Deres ref.: 201414412-783

Forslag til områderegulering Skøyen: merknader ved nytt offentlig ettersyn

Områderegulering Skøyen – merknader fra Frognervassdragets Venner 15.1.2020

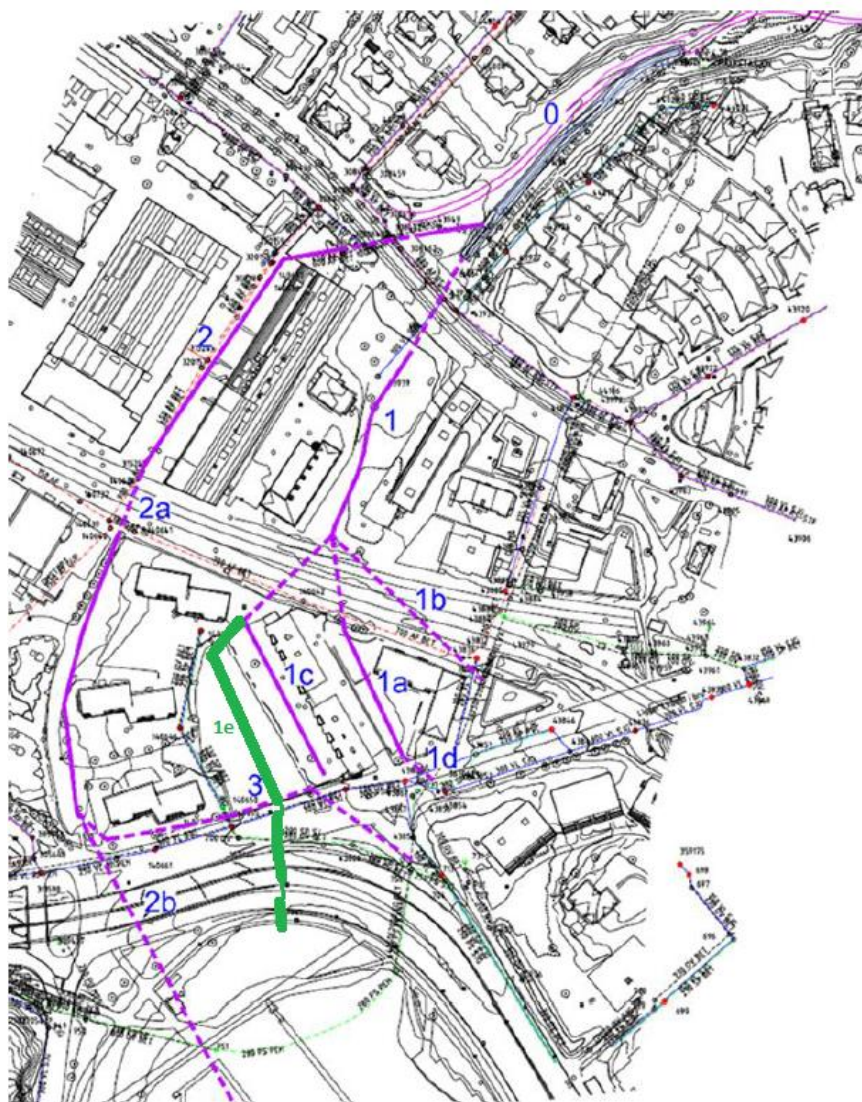
Illustrasjonen over viser gjenåpnet elv over felt G10, mellom Drammensveien 116 og 118. På illustrasjonen under visualiserer vi ønsket gjenåpningstrasé for de ca. 550 meterne av Frognerelva som i dag er lukket i partiet nederst mot Frognerkilen og fjorden.

I valg av trasé opprettholder vi vårt forslag fra september 2017, der vi mellom COWIs foreslåtte traséer har lagt inn en ny trasé – 1e (markert med grønt) – der elveløpet etter kryssing av jernbanelinja føres over eiendommen Bygdøy allé 119, jf. oversiktsbildet under.

Omlegging av E18/Bygdøyløkket - 6 skisser med orientering

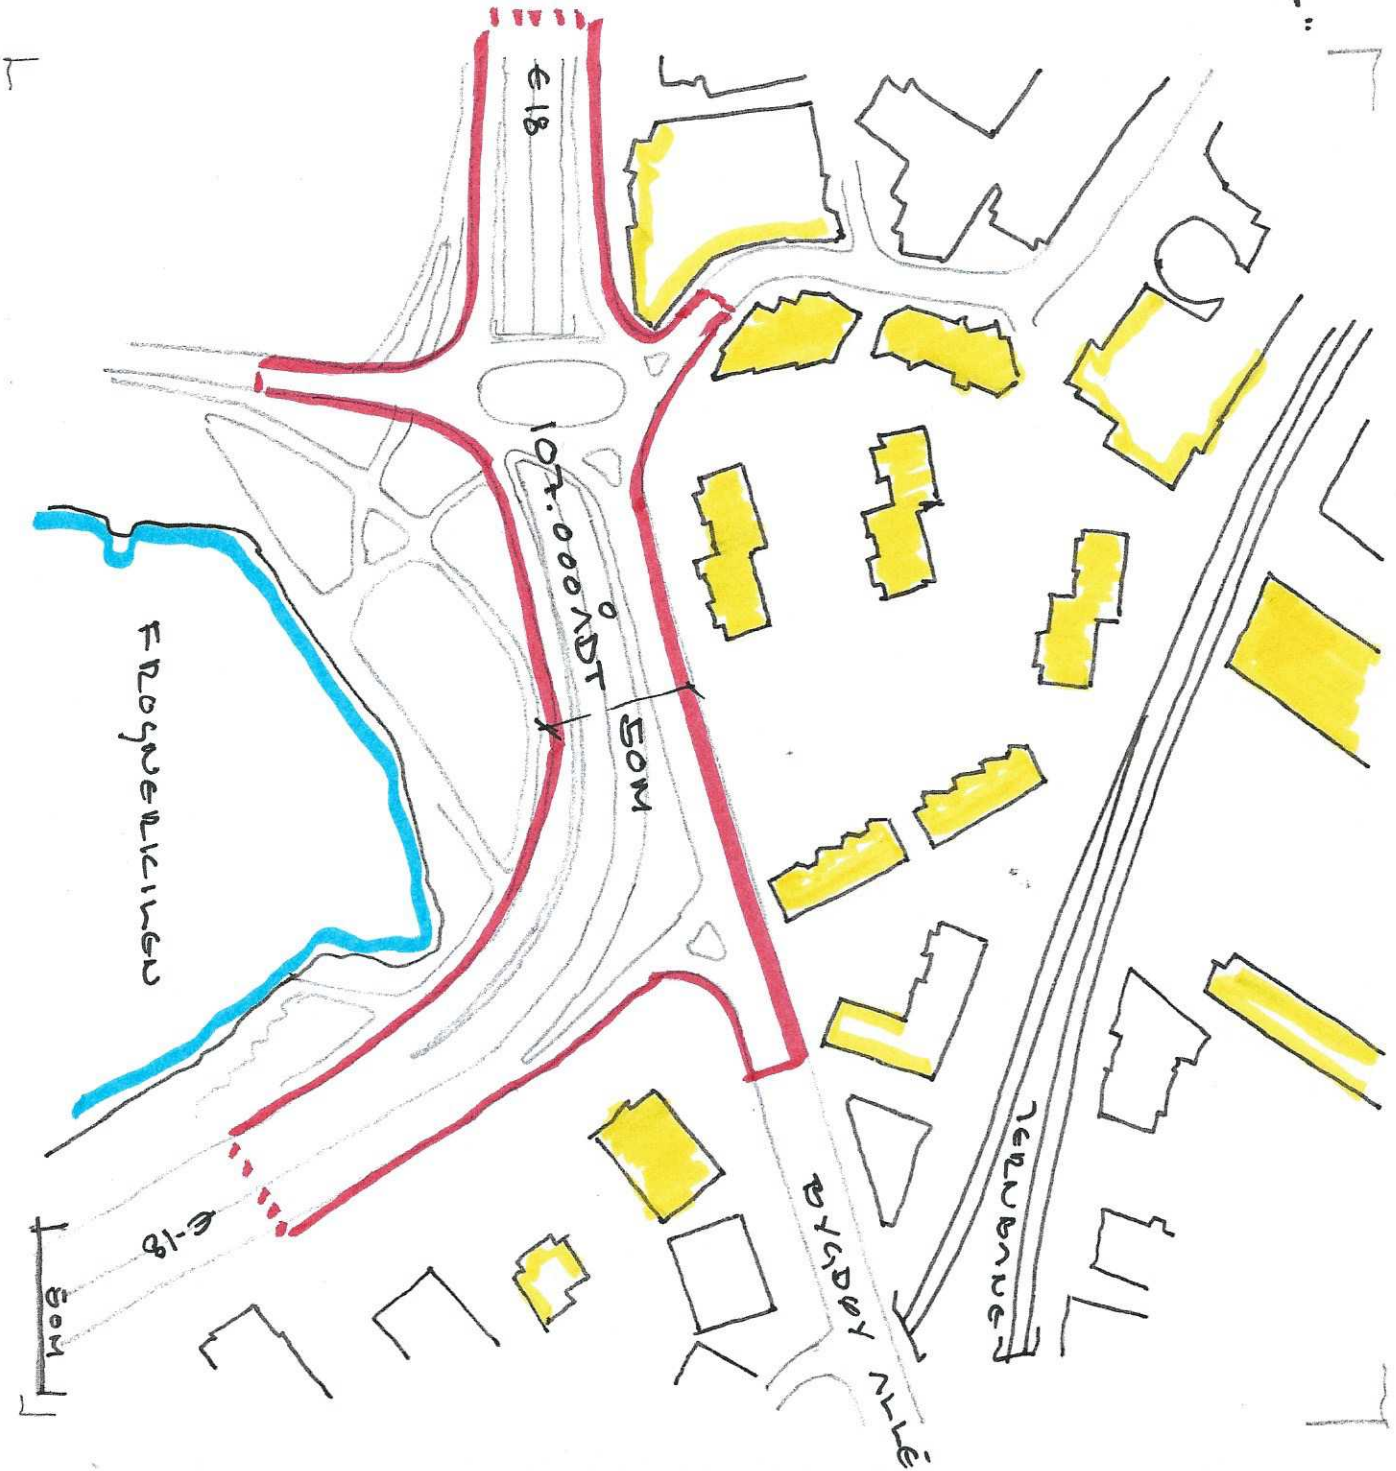
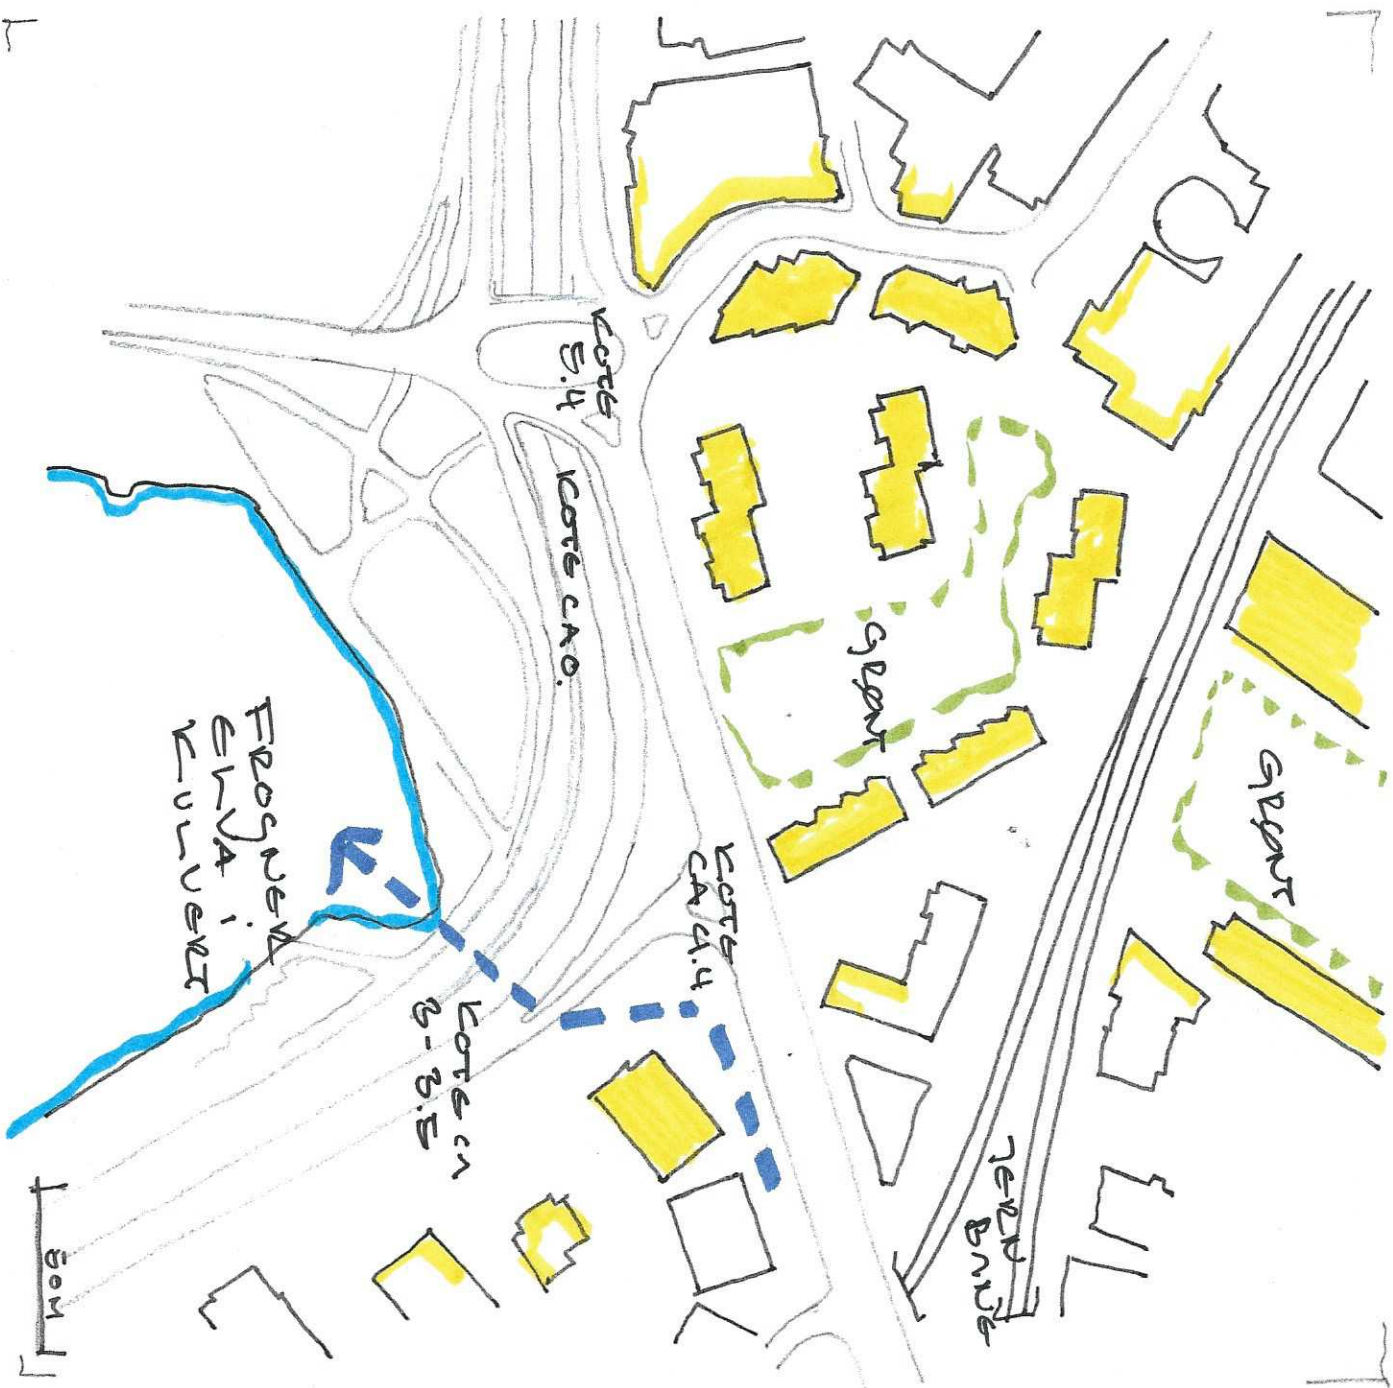
- E18 senkes innerst i Frognerkilen, så tungtrafikk kan passere uten omvei via Bygdøy allé
- Det legges et parkmessig lokk over en kortere strekning av E18
- Elva føres under Bygdøy allé og over lokket ned til fjorden, fremkommelig for fisk

Forslaget innebærer at det etableres en tunnel for E18 på ca 100 meter. Hvor dypt det er nødvendig å senke E18 må avklares i detaljreguleringen. Forslaget innebærer at eksisterende kulvert forlenges ca. 100 meter mot sør for å muliggjøre endringer og at den beholdes som avlastningskulvert for situasjoner knyttet til flom og overvann.

2.
Dagens situasjon
KOTER
KUNVERT
(GRØNNE OVERBET)

E18/Spurstrasse
Senkes 1.5-2M

- Park med kil
Frognerkilen
- Elva i en valgt
Avstø
- e 18 Underløp
- Krysser jern-
banen som
dette stoff av PBE
- Kulverten for
flom o.l.
